泊発電所 3 号炉

残されている審査上の論点と
その作業方針および作業スケジュールについて

令和 5 年 1 月 1 8 日
北海道電力株式会社

残されている審査上の論点とその作業方針および作業状況について

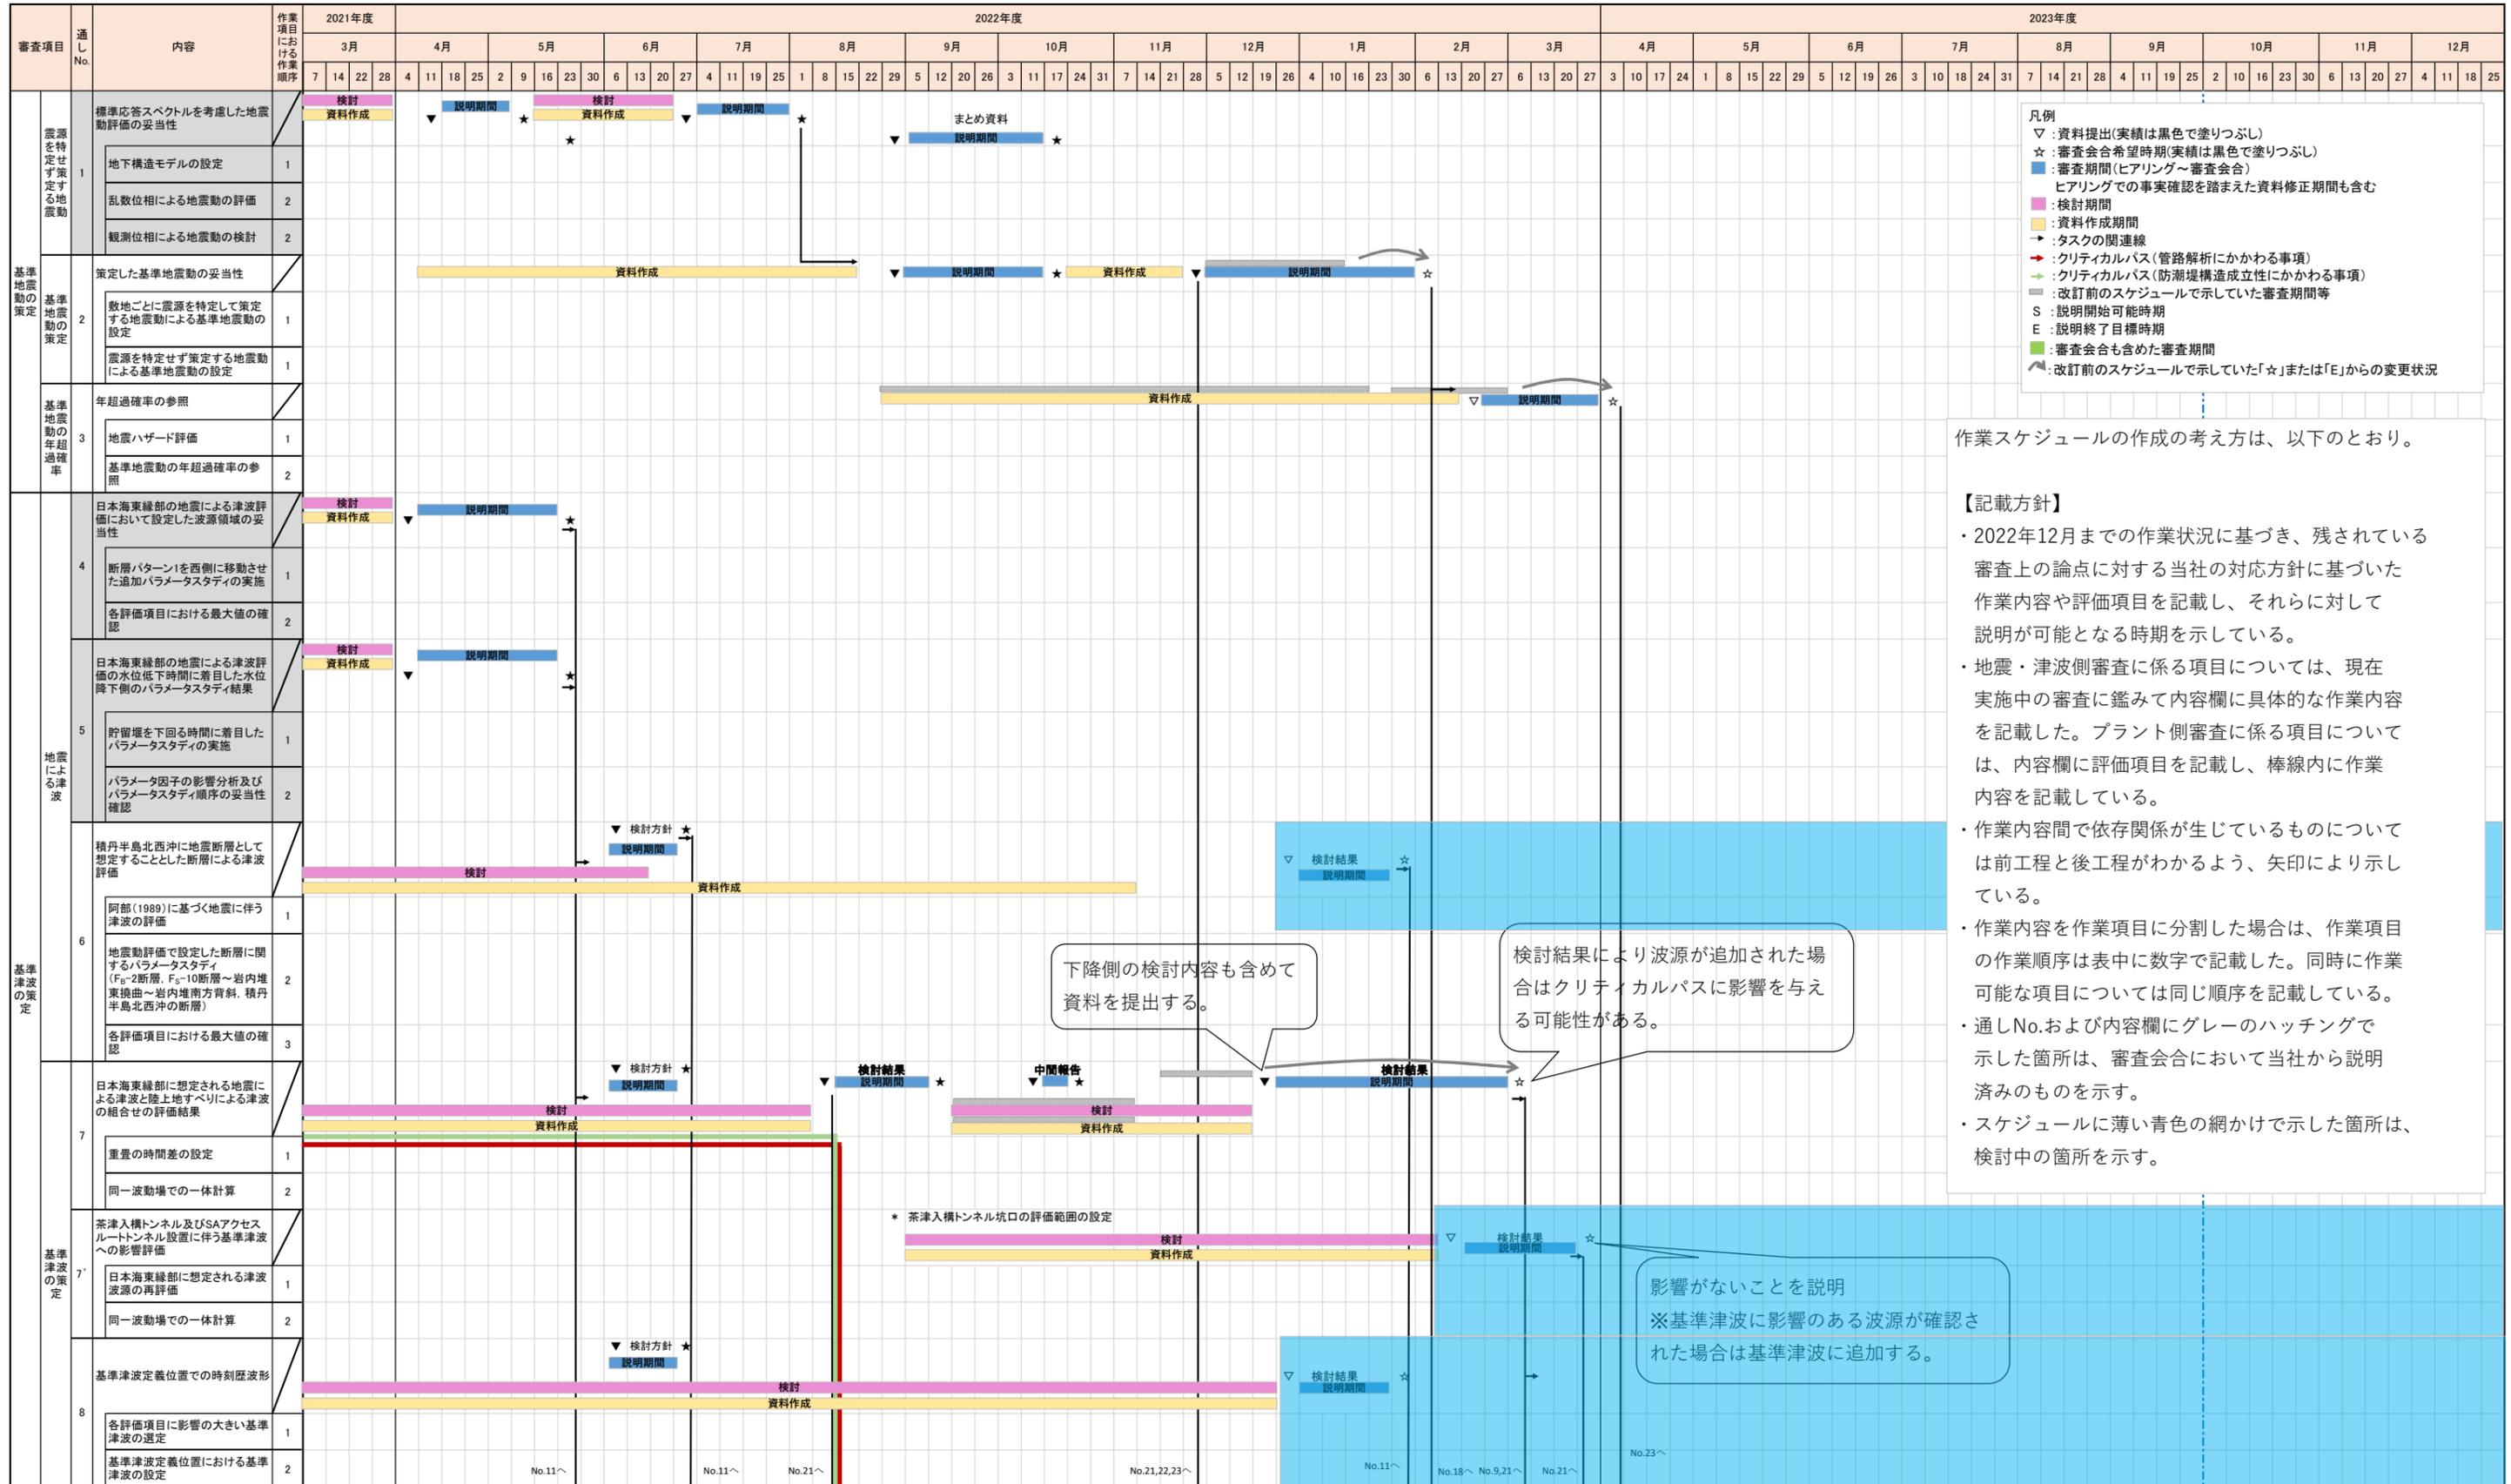
通し No.	残されている論点	当社の作業方針および作業状況
21	耐震設計方針及び耐津波設計方針については、基準地震動及び基準津波が固まった後に一通り説明を聴取し、具体的な論点の提示を行うこととなるが、少なくとも、最新の審査実績を踏まえた上で、審査実績のない設計条件・評価手法の採用などについては説明が必要。	<p>【作業方針】</p> <p>耐震・耐津波設計方針については基準地震動及び基準津波が固まる前に解析結果に基づく箇所を除いた審査資料を提出し、現段階での方針を提示する。</p> <p>■耐震設計</p> <ul style="list-style-type: none"> 耐震設計方針については、岩着構造の防潮堤設置に伴い、地下水の流れが遮断され流動場が変化する等の理由により、施設等の設計条件に影響を与えることから、これに関連する「地下水位の設定方針」および「地盤の液状化の評価方針について」について、先行審査実績も踏まえた上で、基準地震動の確定を待たずに説明を開始する。 また、基準地震動が固まった後に、耐震設計方針について一通りのご説明を開始するとともに、早急に設計条件・評価手法の検証を行い、具体的な論点となり得る審査実績のない設計条件・評価手法の採用について確認でき次第、すべての解析結果を待つことなく順次ご説明する。 <p>■耐津波設計</p> <ul style="list-style-type: none"> 耐津波設計方針については、防潮堤の構造設計の条件となる「漂流物の影響評価」の方針等について、先行審査実績も踏まえた上で、津波の流向・流速評価結果等を待たずに説明を開始する。 審査のクリティカルパスとなる入力津波解析は、解析条件・解析モデルについて、基準津波の確定を待たずに説明を開始する。 また、基準津波が固まった後に、耐津波設計方針について一通りのご説明を行い、審査実績のない設計条件・評価手法を採用する場合にはご説明する。また、解析結果が必要な項目については、評価が完了したものから順次

<p>ご説明する。</p> <ul style="list-style-type: none"> ・解析及び評価において作業方針に影響を及ぼすような結果が確認された場合は、解析及び評価がすべて完了せずとも説明する。 ・基準津波の波源の追加、入力津波解析条件見直し及び茶津入構トンネル等の追加解析を考慮し、必要なものは、「入力津波解析（平面二次元解析）」、「津波の流向・流速評価及び漂流物解析」を行う。 ・1号及び2号炉の取放水路からの津波流入防止について、早期に適用可能な津波防護対策であること、及び許認可・安全対策工事などの工程影響の観点から、取水路に流路縮小工、放水路に逆流防止設備の採用を検討していることから、以下の内容について説明する。 <ul style="list-style-type: none"> ・概要、許認可対応方針 ・設備設計方針 ・管路解析結果を踏まえた妥当性 <p>【作業状況】</p> <p>耐震設計方針のうち「地下水位の設定方針」については説明済み。「地盤の液状化の評価方針について」を説明中。</p> <p>「耐津波設計方針」「漂流物の影響評価」および入力津波解析の解析条件・解析モデルについて説明中。</p> <p>1号及び2号炉の取水路流路縮小工、放水路逆流防止設備に関して設備の概要、許認可対応方針について説明中。</p> <p>作業スケジュールに沿って対応を進めて行く。</p> <p>基準津波の審査会合が当初想定より後ろ倒しになっているが、当社が想定している基準津波にて解析準備（敷地の地形変化に係る評価・モデル作成）を先行実施しており、クリティカル工程内に収まる見込みである。</p>
--	--	---
